Annexe 5.1 - Mémoire en réponse du 20/07/2023

Département de l'Hérault
Commune de SAINT GELY DU FESC

ENQUÊTES PUBLIQUES CONJOINTES

REPONSES AU PROCES VERBAL DE SYNTHESE DES OBSERVATIONS
Remis par M. Lescuyer, Commissaire Enquêteur, le 11 juillet 2023

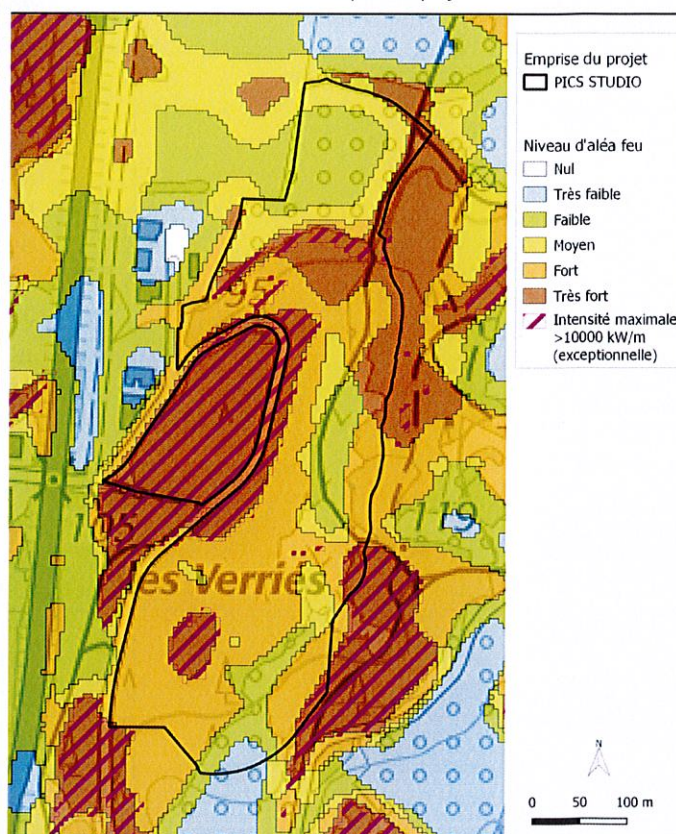
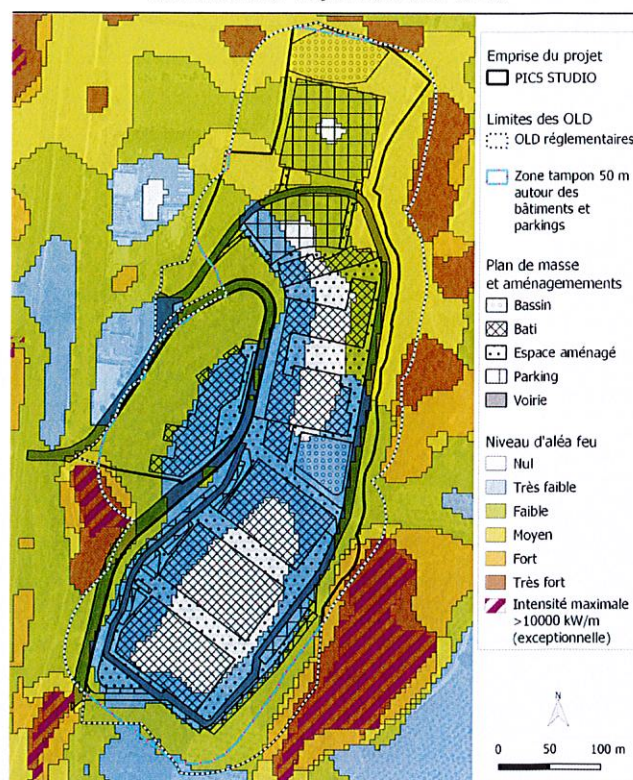
5. Observations de la Direction Départementale des Territoires et de la Mer de l'Hérault	Réponses de la commune de Saint-Gély-du-Fesc
<p>a) Une réserve est formulée concernant l'étude risques feu de forêt du dossier de mise en compatibilité du PLU produite par le bureau d'études ALCINA, jugée insuffisante.</p> <p>Concernant cette étude, il est attendu :</p> <ul style="list-style-type: none"> - Une présentation du projet : plan masse, caractéristiques principales : nombre, usage, superficie des bâtiments envisagés, maillage... - L'identification des éventuelles zones qui resteraient soumises à un aléa exceptionnel après réalisation de travaux d'aménagements. - La prise en compte des Obligations légales de débroussaillage par une analyse détaillée sur le partage des responsabilités, sur les conditions de leur mise en oeuvre et du coût généré. La projection des OLD avec l'aléa, avec l'emprise du futur LIEN et avec le projet d'EHPAD justifiera l'abaissement de l'aléa, notamment en limite Est du projet (cartographie p 31 de l'étude) où la projection des OLD (éventuellement portées à 100 m) doit permettre d'envisager un niveau d'aléa moins élevé. - Une présentation détaillée des équipements de défense prévus et de leur implantation pour les 2 projets (Pic Studios 	<p>Pour lever cette réserve, le bureau d'études ALCINA a produit une nouvelle étude (« Etude de l'aléa feu de forêt – Parc des Vautes – Projet Pics Studio – Saint-Gély-du-Fesc » - ALCINA, Février 2023).</p> <p>Cette étude a été jointe au dossier d'enquête publique conjointe (pièce C4-3c) ; elle a également été portée en annexe au mémoire en réponse à l'avis de la MRAe Occitanie sur le projet de déclaration de projet emportant mise en compatibilité du PLU en date du 8 décembre 2022.</p> <p>Sur le fond, cette nouvelle étude répond aux réserves émises par la DDTM (et aux recommandations de la MRAe) ; elle comporte :</p> <ul style="list-style-type: none"> • une présentation du projet : plan masse, caractéristiques principales (destination et superficie des bâtiments prévus, plan de composition). • une analyse et une cartographie de l'aléa avant aménagements. Ces éléments seront réintégrés au chapitre 2.9.2 du volet état initial de l'environnement du rapport de présentation de la mise en compatibilité du PLU. <p>L'emprise du projet Pics Studio se trouve dans une zone soumise à un aléa feu de forêt « faible » à « très fort ». Les milieux où les résineux sont présents, généralement avec un sous-étage important (pinèdes, garrigues boisées) présentent des secteurs d'aléa « fort » à « très fort ».</p> <p>Le niveau d'aléa défini comme « exceptionnel » au Porter A Connaissance départemental sur la quasi-totalité du périmètre de projet Pics Studio est ainsi affiné et montre un gradient d'aléa au sein du projet</p>

L'aléa de forêt, lié à la végétation, sera modifié par le défrichement préalable à la réalisation du projet, des infrastructures (voiries, dessertes, accès) et des superstructures (hydrants et moyens de surveillance) impactant la végétation naturelle.

Sur le secteur du futur EHPAD au Sud :

- Les accès, parkings et bâtiments sont requalifiés sans végétation en « Routes, pistes, bâtiments ».
- Le verger d'olivier du côté Sud est conservé.
- Les bassins de rétention sont requalifiés en « Pelouses et friches basses » et seront entretenus comme tels.
- Les espaces intermédiaires de parc arboré maintenant certains arbres en place et prévoyant une intégration paysagère sont requalifiés en état « débroussaillé ».
- Les zones situées au-delà du périmètre de projet et concernées par les Obligations Légales de Débroussaillage sont requalifiées avec la même végétation en état « débroussaillé ».

Autour du tracé du LIEN

- Une bande débroussaillée de 5 m est considérée, conformément aux OLD.

Défendabilité - projets PICS Studio et EHPAD

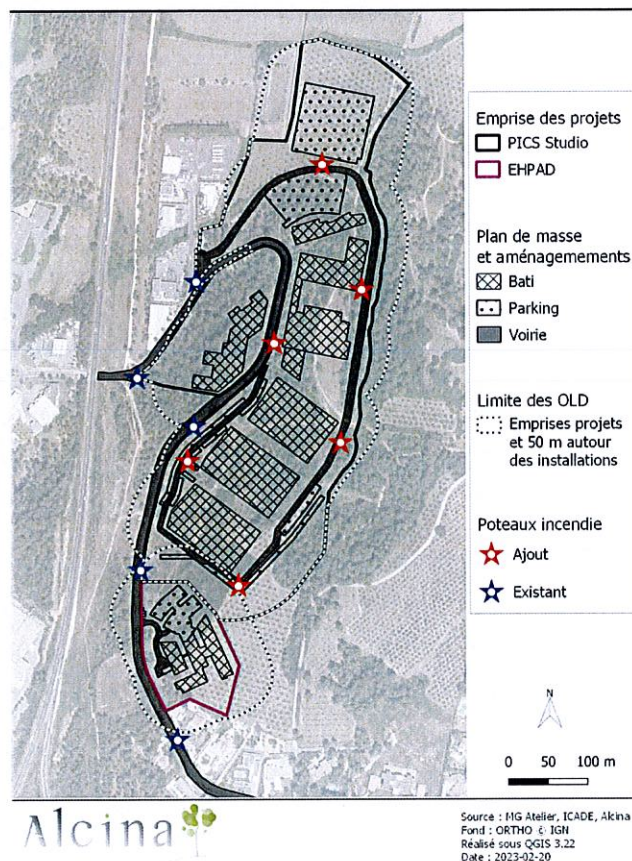
- une présentation détaillée des mesures de défendabilité et des équipements de défense prévus et de leur implantation pour les deux projets (Pics Studio et EHPAD). Ces éléments seront intégrés au chapitre 5.2.4 du volet mesures d'évitement, de réduction et de compensation du rapport de présentation de la mise en compatibilité du PLU.

- Le projet prévoit une voie de circonvolution accessible aux véhicules de secours conformément aux préconisations du SDIS 34 ; un accès pompiers depuis la Rue des Vautes sera en complément créé sur la partie Sud du secteur de projet.

- Trois poteaux incendie de ville sont présents au niveau du secteur de projet PICS studio le long de la Rue des Vautes, et 2 plus éloignés sur ce même axe. De tels équipements doivent être situés à moins de 150 mètres de l'entrée effective des bâtiments. Afin de respecter les prescriptions du PPRIF de la commune de SAINT-GELY-DU-FESC, 6 poteaux incendie seront ajoutés à ceux existants. Le plan suivant localise les poteaux existants et les 6 nouveaux poteaux incendie projetés.

- Les bâtiments respecteront les règles de construction édictées par le PPRIF de la commune de SAINT-GELY-DU-FESC concernant les enveloppes, les ouvertures, les couvertures, les conduits extérieurs de cheminées, les conduits et canalisations diverses, les auvents et les éventuels barbecues.
- Les mesures de prévention suivantes en phase chantier seront respectées : interdiction des sources de feu non indispensables au chantier, cantonnement des travaux générateurs de feu tels que soudure ou discage sur des zones dédiées couvertes de matériaux incombustibles sur au moins 5 mètres de rayon.

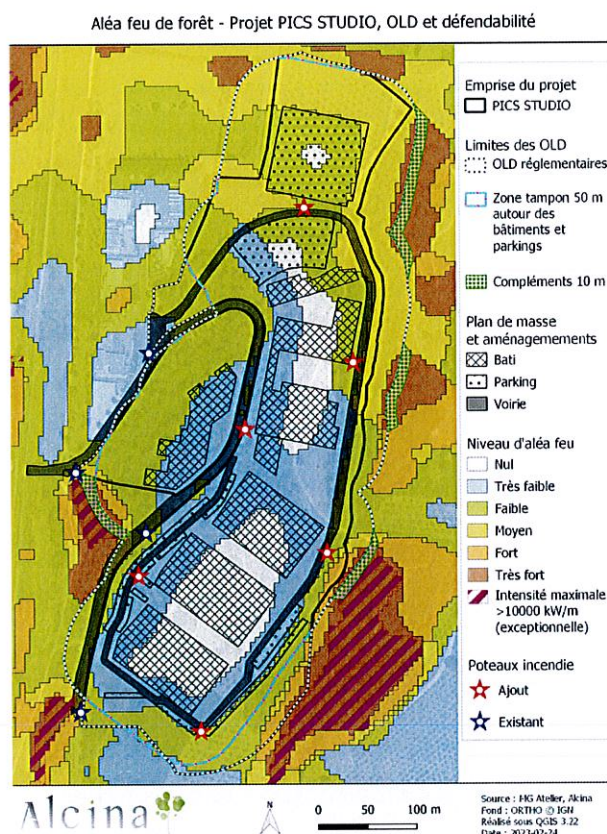
En outre, il devra être étudié si l'orientation d'aménagement et de programmation doit être adaptée pour tenir compte de ces compléments

La surface totale de végétation entretenue sera d'environ 7,4 ha pour les OLD, répartis selon le tableau suivant :

Le secteur dans la boucle des Vautes, requalifié en parc arboré, fera l'objet d'un plan de gestion concerté associant paysagistes et spécialistes du risque incendie. Les abords des voies d'accès et des voies de circulation seront également entretenus.

Accessibilité cyclable

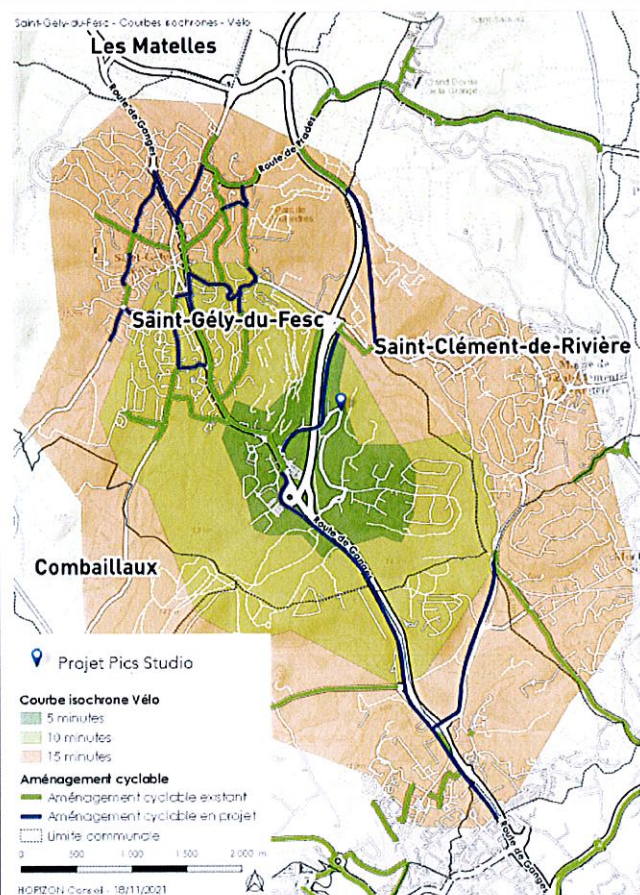
- Une localisation du projet à l'écart de la majorité des pôles d'attraction de la commune et donc peu accessible à pied ; toutefois des trottoirs de qualité convenable et acceptable Rue des Vautes et le long de la RD986e1 permettant notamment de rejoindre les deux arrêts de bus « ZA Verries » situées le long de la RD 986^E.
- Une certaine « proximité » avec le secteur commercial de la Z.A.C. des Vautes, accessible en 10 / 15 mn à pied
- Un mode d'accès « piéton » logiquement secondaire, notamment au regard du fonctionnement du site Pics Studio.

Le projet Pics Studio s'inscrit dans un environnement caractérisé par la présence de plusieurs itinéraires cyclables, départementaux et communaux, présentés sur la carte ci-après

Concernant l'accessibilité cyclable en situation actuelle, les points suivants seront mis en exergue :
